## Analyse der Ergebnisse des EU- Stresstest der Kernkraftwerke Fes- senheim und Beznau

### Teil 2: Beznau

Darmstadt, 11.10.2012

**Ministeriums für Umwelt, Klima und Energie-  
wirtschaft Baden-Württemberg**

Abbildung 3.2: Vergleich der Gefährdungskurven aus PEGASOS mit den Gefährdungskurven der aktuellen Auslegungen, Fundamentniveau der Reaktorgebäude, Medianwerte (50%-Fraktile); aus (HSK 2007)

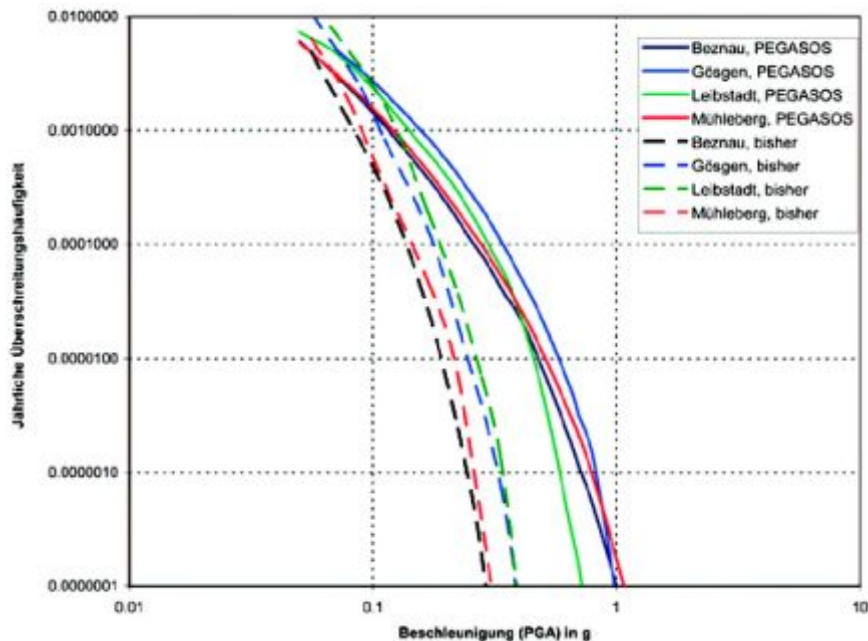
Aus Abbildung 3.2 lässt sich ablesen, dass die der aktuellen Auslegung zu Grunde liegende Gefährdungskurve bei einer Überschreitungswahrscheinlichkeit von  $10^{-5}$  pro Jahr eine maximale horizontale Bodenbeschleunigung auf dem Fundamentniveau des Reaktorgebäudes von etwa 0,19 g liefert. Wird dasselbe Verhältnis zwischen der Beschleunigung auf Höhe der Geländeoberkante und auf der Höhe des Reaktorgebäudefundaments angenommen wie bei der Überschreitungswahrscheinlichkeit von  $10^{-4}$  pro Jahr (0,21 g zu 0,15 g), ergibt sich eine maximale Bodenbeschleunigung an der Geländeoberkante von 0,27 g. Bezogen auf diesen Wert liegt die seismische Reserve für die Pfade 4 und 13 bei 1,7 statt bei 2,2.
